SERVICE-INFO

Ersättning av sträckkarenhet 534 0062 20 mot 534 0340 10 för Mercedes Actros

Tillverkare: Mercedes

Modeller: Actros

Bild 1: 534 0062 20 (tidigare utförande)

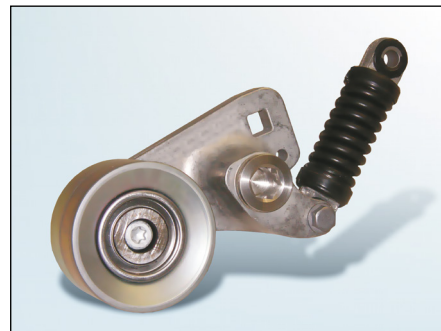
Sträckkarenhet 534 0062 20 (bild 1) levereras inte längre och har ersatts av best.nr. 534 0340 10 (bild 2).

Viktiga skillnader består i en avlänkingsrulle med förbättrade driftsegenskaper, samt modifierad arm.
